INA SERVİS BÜLTENİ

531 0037 10 ve 531 0353 10 (Yardımcı Tahrik Sistemi) Gergi Rulmanlarının 531 0241 10 ile Değiştirilmesi

Araç Üreticisi: Citroen
Peugeot

Şekil 1: Aynı gergi kasnaklarının ve bunların farklılıklarının gösterimi

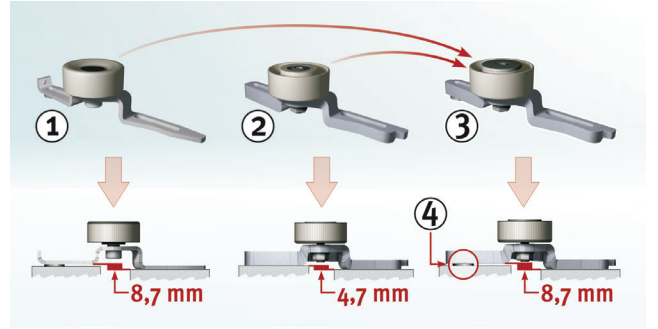
531 003/10 ve 531 0353 10 (yardımcı tahrik sistemi) parça numaralı iki gergi rulmanı artık gereksizdir. Bunların yerine 531 0241 10 parça numaralı gergi rulmanı kullanılmaktadır.

- (1) 531 0037 10
- (2) 531 0353 10
- (3) 531 0241 10
- (4) Somun 8.4x19.4 mm

Yakseklikteki farkı kapatmak için 4 mm kalınlığında bir somun 531 0241 10 gergi rulmanına dahil edilmiştir.
